ERSCHLIEßUNG „ZUM FLADDER“

GEMEINDE WARDENBURG

Stellungnahme zu möglichen Varianten von Baustraßen

Variante 1:

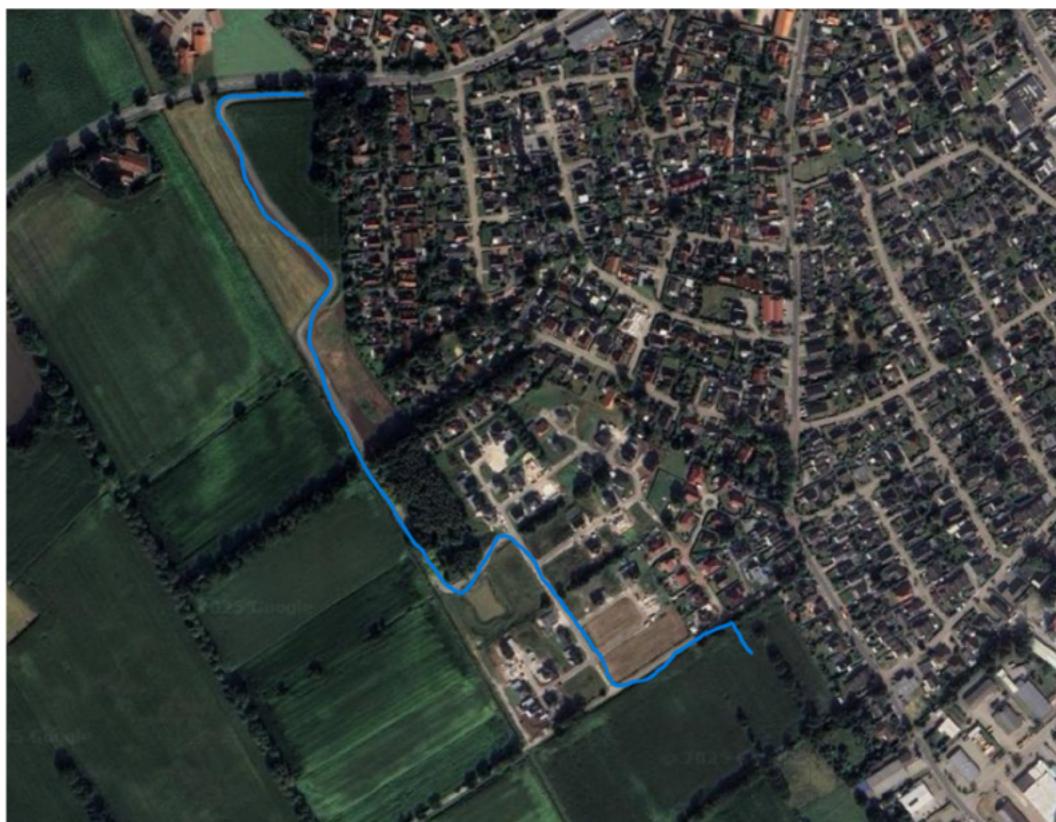
Bei Variante 1 wird mit rd. 200 m der Straße Zum Fladde (beide Zufahrten des Neubaugebietes werden angefahren), der geringste Längenanteil der vorhandenen Gemeindestraßen genutzt.

Die Variante 1 ist problemlos durchführbar, hat aber den Nachteil für den Rückbau der Baustraße im Baugebiet, sowie den nicht möglichen Endausbau. Ebenso ist der Rückbau der prov. Baustraße für die Zeit bis zum Endausbau des Gebietes Zum Fladde nicht möglich. Der Landwirt möchte seine Fläche sicherlich auch wieder ohne Einschränkungen nutzen können.

Variante 2:

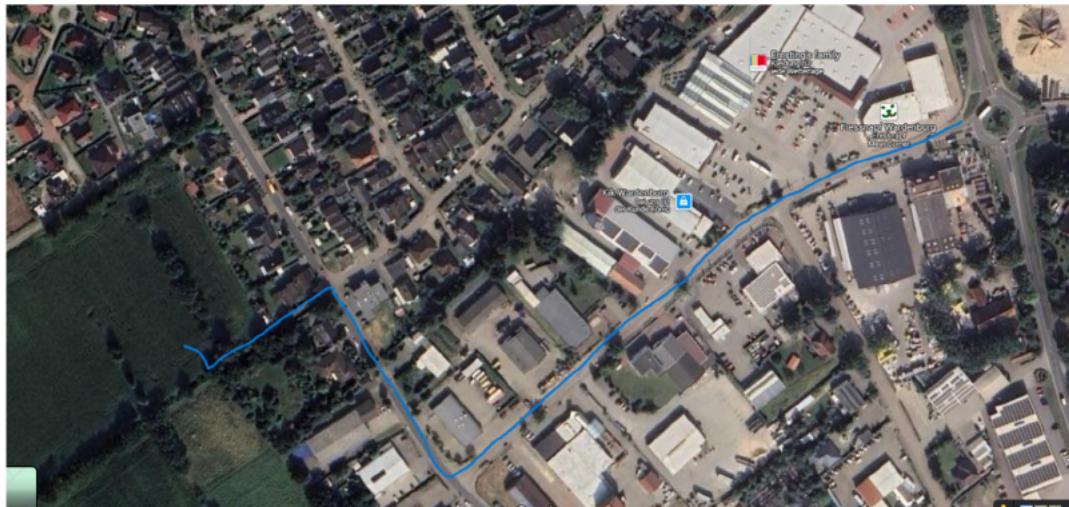
Bei Variante 2 sind es rd. 655 m

(Rheinstraße 440 m, Am Schlatt 160 m und Stichweg 55 m).

Die Variante 2 halte ich aufgrund der für die Bau- und Materialfahrzeuge schmalen Wegeparzelle, und den direkt anliegenden Nachbargrundstücken für ungünstig.

Variante 3:

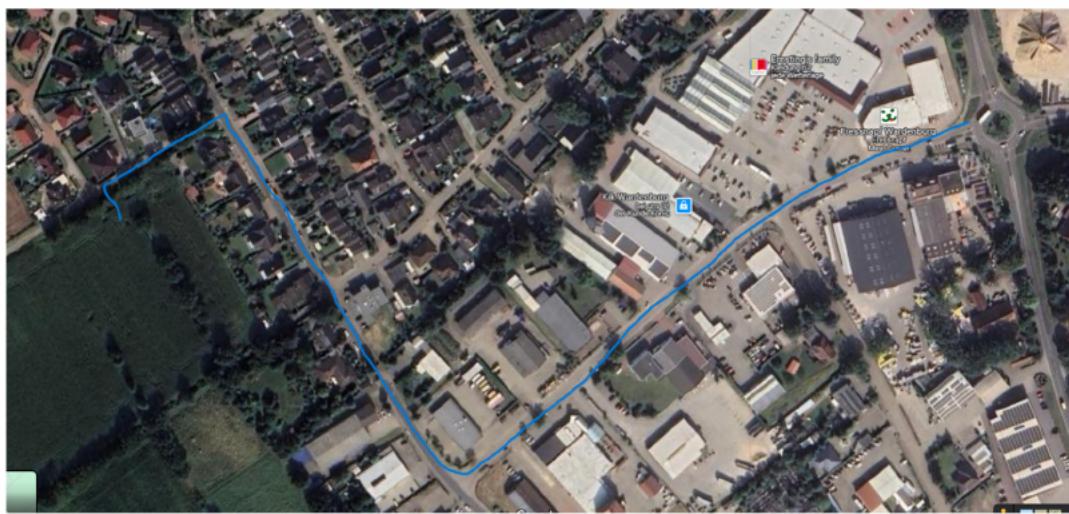
Bei Variante 3 sind es rd. 800 m bis zur ersten Zufahrt zum Neubaugebiet und rd. 875 m bis zur zweiten Zufahrt.

(Rheinstraße 440 m, Am Schlatt 300 m und Zum Fladde 60 m, bzw. 135 m).

Die Variante 3 ist aus meiner Sicht zu favorisieren, da sie im Vergleich zu Variante 1 keine Nachteile für oder Einschränkungen für Dritte darstellt. Die Straße Zum Fladde wird von vielen Varianten in Anspruch genommen, und muss entsprechend wieder hergerichtet werden. Ein Ausbau der Straße Zum Fladde ist von der Gemeinde nach erfolgtem Endausbau Stapelriede vorgesehen. Somit wäre das eine Maßnahme die entsprechend der Bauzeit vom Gebiet Zum Fladde nach hinten verschoben werden müsste, aber keine zusätzlichen Kosten verursachen würde.
